工程指示 / 要求簡箋 ENGINEER INSTRUCTIONS(E.I.)

工程指示編號:	EI- 6255E	修改版本:	E
	HK- 1531		
工程編號:	J 856	工程名稱:	TSWTL23 天榮
收件人:	生統/	發件人:	Thomas Wong
工程項目:	T1後裝窗加工圖 (修訂E 依據看廠鎖扣螺絲改用M5平頭螺絲)	日期:	05/07/2023

內容: T1後裝窗加工圖 (修訂E 依據看廠鎖扣螺絲改用M5平頭螺絲) 詳見附件
完成上列要求日期: 10/07/2023

名稱	70生夾企	制圖	黃瓊玉	2023.05.22	修改	D	B	C
材料	X86007	復核	謝永林	2023.05.23	日期	23.07.05	23.06.15	23.06.27
顏色	中灰色 (UCT542919XL-3)	批准			圖號	X86007-T11L

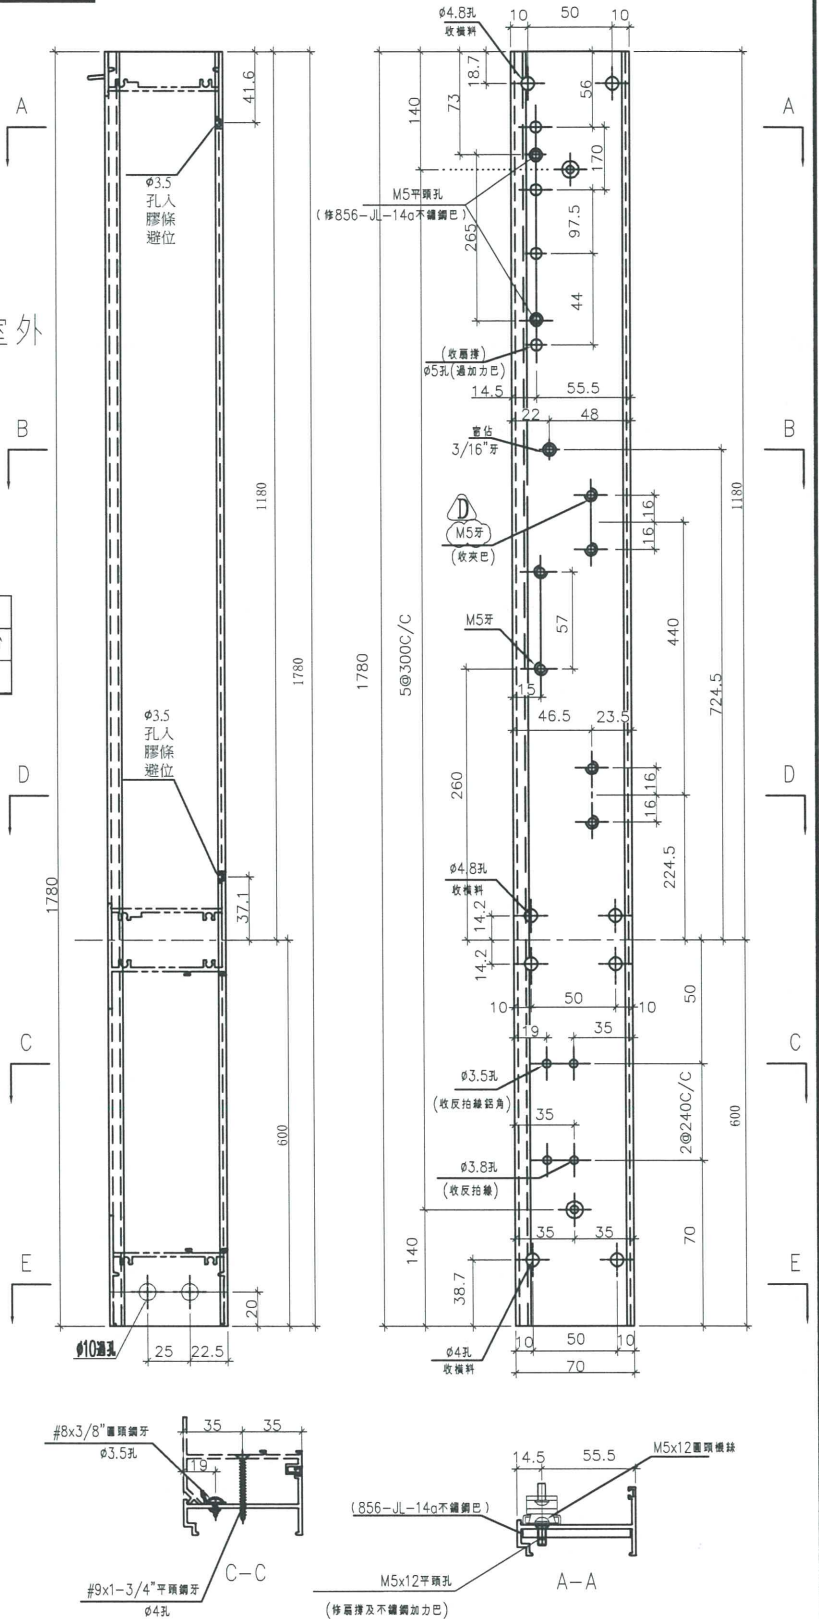
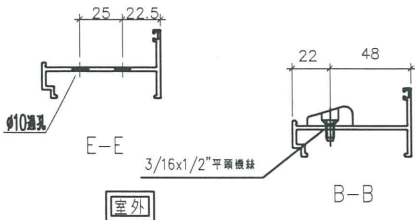
依據EI-6250A修改扇撐螺絲 Ⓐ

Ⓑ 依據客戶夾巴向室外位移

Ⓒ 修改反拍線孔位

Ⓓ 依據客戶看廠鎖扣改用M5平頭螺絲

名稱	70上生下梗中橫加工圖	制圖	黃瓊玉	2023.05.22	修改	A	B	C
材料	X86015	復核	謝永林	2023.05.23	日期	23.06.06	23.06.15	23.07.05
顏色	中灰色 (UCT542919XL-3)	批准			圖號	X86015-T11L

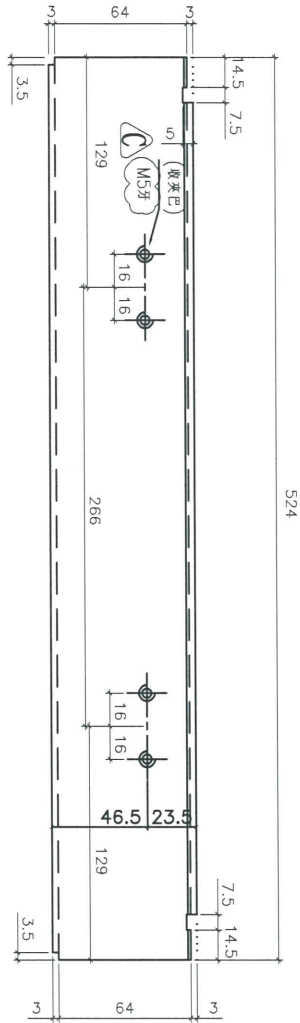
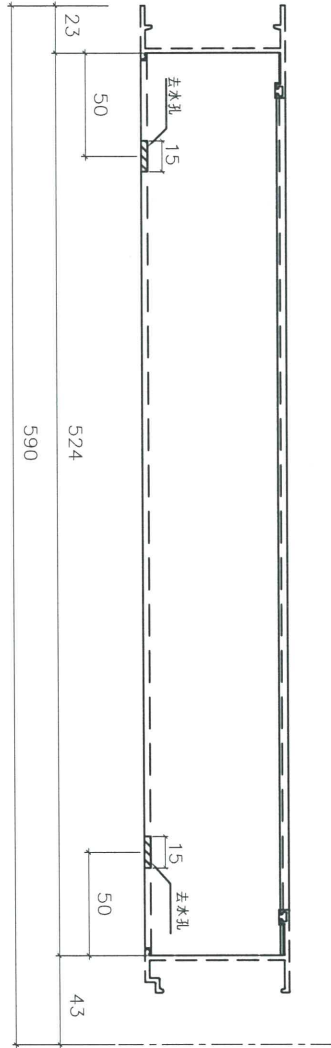
B 依據客戶夾巴向室外位移

C 依據客戶看廠鎖扣
改用M5平頭螺絲

名稱	50生邊企	制圖	黃瓊玉	2023.05.22	修改	A	B
材料	X86010	復核	謝永林	2023.05.23	日期	23.06.15	23.07.05
顏色	中灰色 (UCT542919XL-3)	批准			圖號	X86010-S4R

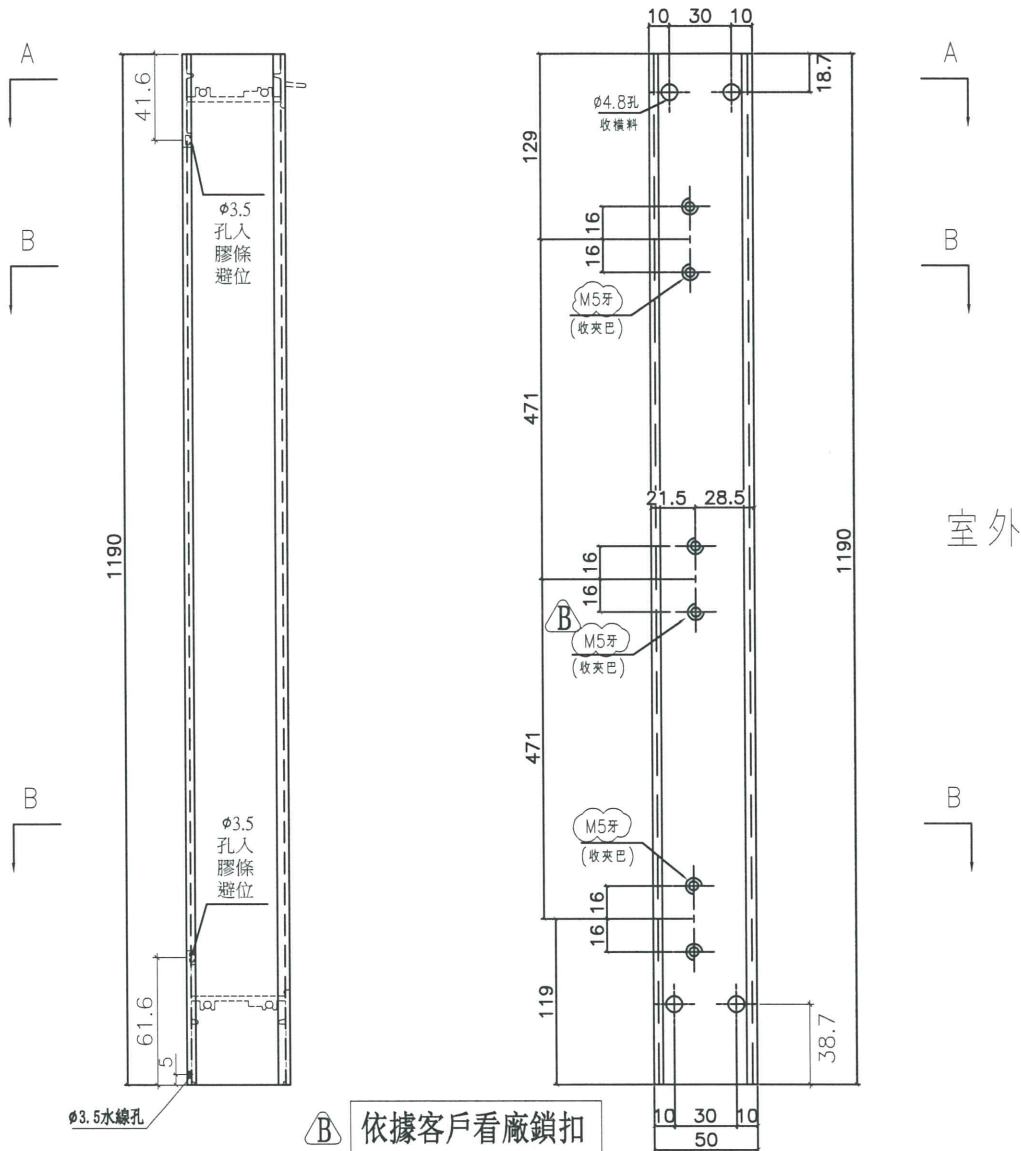
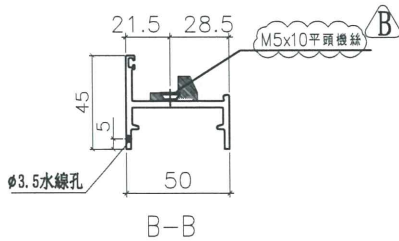
B 依據客戶看廠鎖扣
改用M5平頭螺絲

A 依據客戶夾巴向室外位移

名稱	50生邊企	制圖	黃瓊玉	2023.05.22	修改	A	B	C
材料	X86010	復核	謝永林	2023.05.23	日期	23.06.06	23.06.15	23.07.05
顏色	中灰色 (UCT542919XL-3)	批准			圖號	X86010-T11R

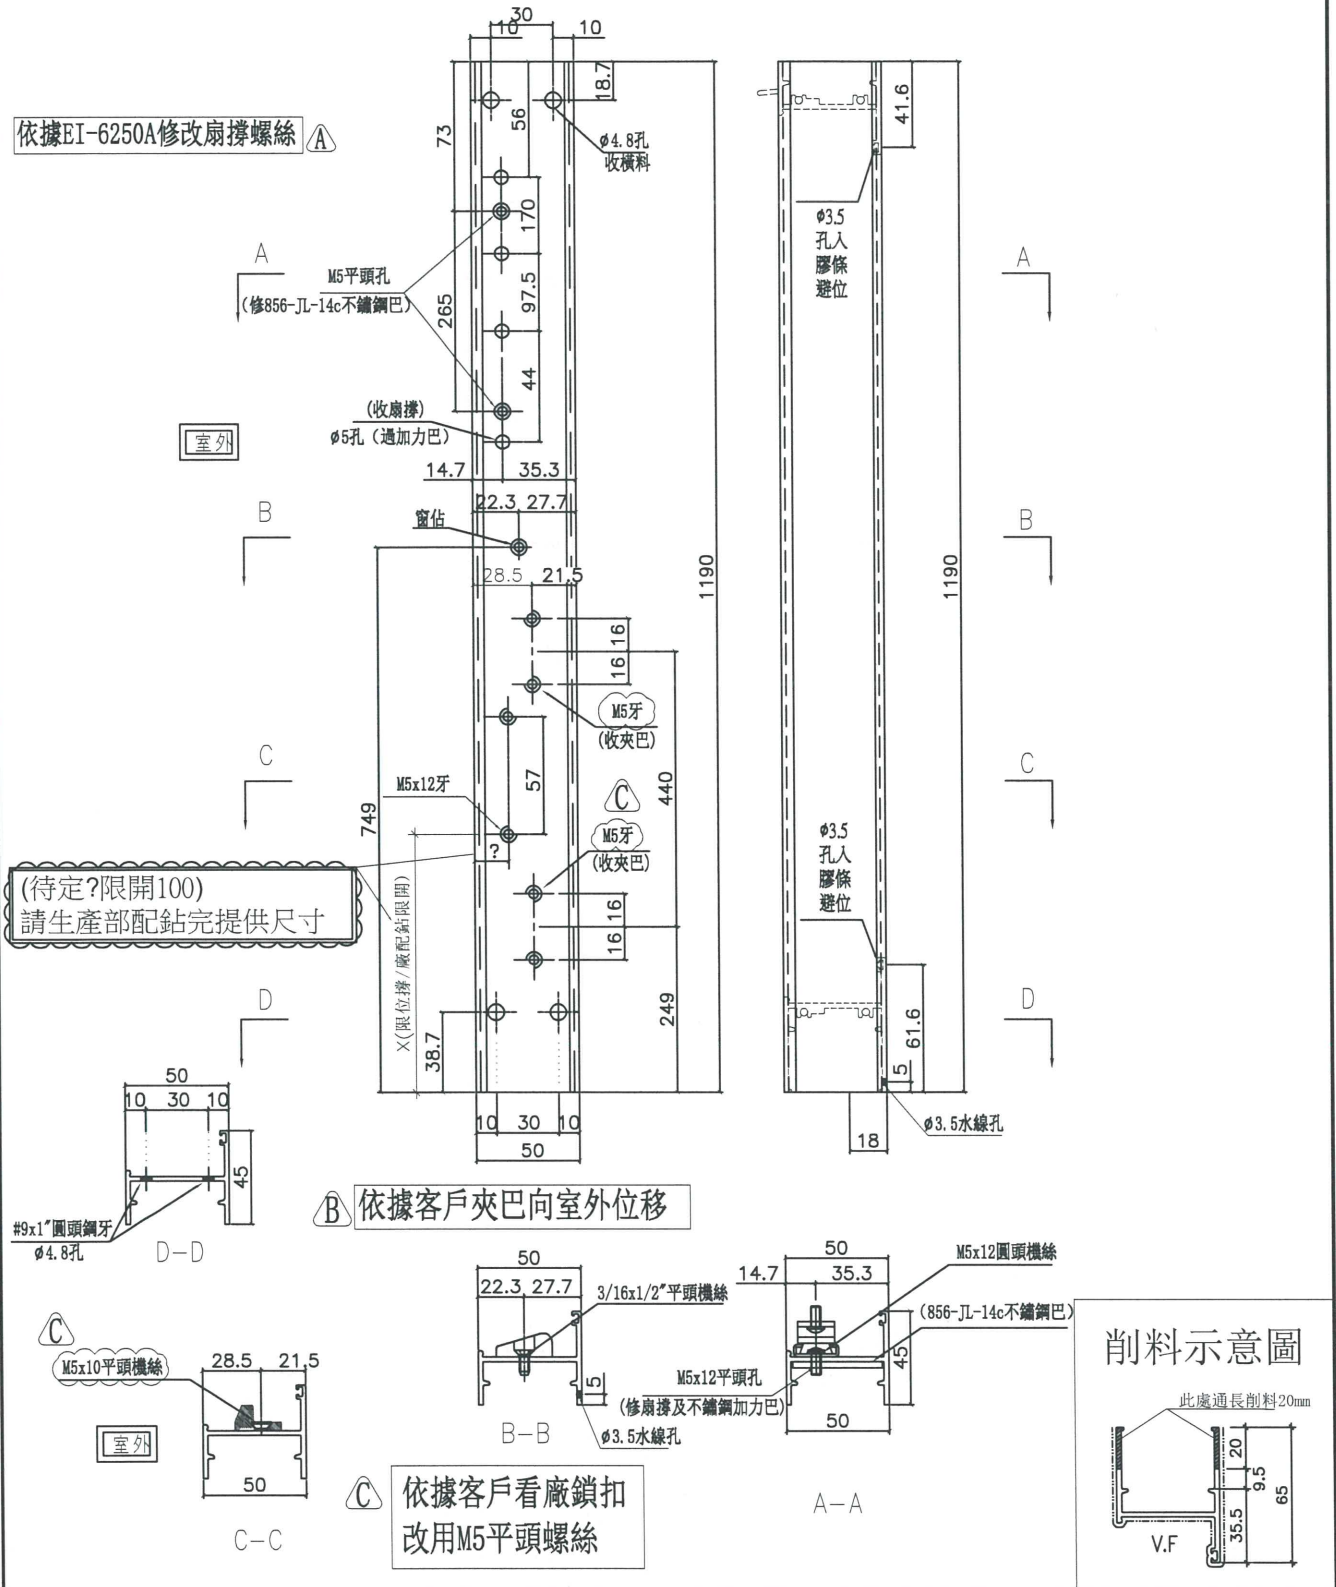
依據EI-6250A修改扇撐螺絲

(待定?限開100)
請生產部配鑽完提供尺寸

依據客戶夾巴向室外位移

依據客戶看廠鎖扣
改用M5平頭螺絲

此處通長削料20mm

M5x10平頭機絲
